RELATÓRIO DE INSPEÇÃO DIMENSIONAL
PAREDE TRASEIRA – COMASA - DES. 023.037A.046-R0

RID N° 169/10

EQUIPAMENTO / PARTE / DOCUMENTOS DE REFERÊNCIA: Parede Traseira - OS 4570 DES. 023.037A.046-R0

REGISTRO FOTOGRÁFICO / CROQUI / DESENHO

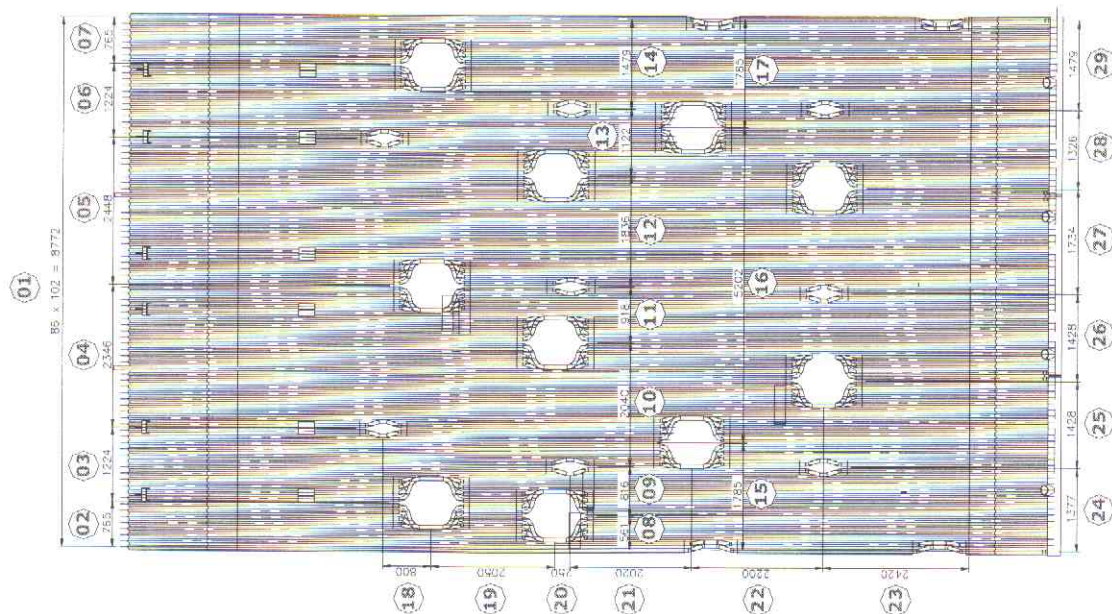
As posições 1, 8, 11, 13, 14, 17 e 29, não atendem a tolerância especificada na IT-06 (classe B).

CAUSA RAIZ: Processo de Soldagem, TTAT e Travamento da parede.

OBSERVAÇÃO: As diferenças encontradas não irão interferir no processo de montagem em campo, conforme informação Eng. Industrial.
